Assunto: Risco de desabamento Caixa Econômica Federal

OBRA: VISTORIA TECNICA DO PREDIO DA CAIXA ECONOMICA FEDERAL AGENCIA DE BACABAL- MA

LAUDO DE VISTORIA TECNICA.

IMÓVEL: PREDIO DA CAIXA ECONOMICA FEDERAL
LOCAL : RUA OSVALDO CRUZ, SN – CENTRO
BACABAL-MA.
DATA: 28/04/2014
HORA: 16hs40min.

FOTO 01

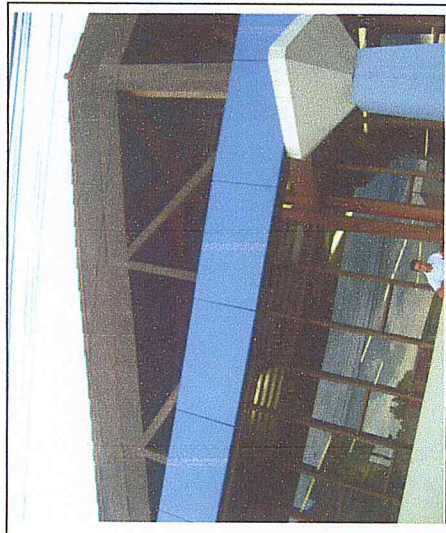
FOTO 01 – vista da peça da tesoura com abertura pelo lado da Rua Osvaldo Cruz.
